Avis sur produits

Nouveau tambour de frein version améliorée

Manaras-Opera a redessiné le DRUM 004

Drum 004 ►►►

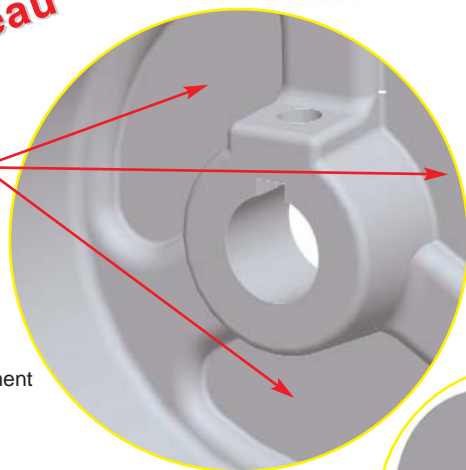
la partie
arrière
est pleine

Dans un processus d'amélioration continue, nous avons redessiné le tambour utilisé sur les opérateurs avec un frein solénoïde.

- La partie arrière du tambour est maintenant complètement fermée. Cela protège le moteur contre toutes les poussières provenant de la courroie et la bande de frein.
- L'absence des poussières à l'intérieure du moteur augmente la longévité et assure un meilleur fonctionnement de l'interrupteur centrifuge pour des applications monophasées.
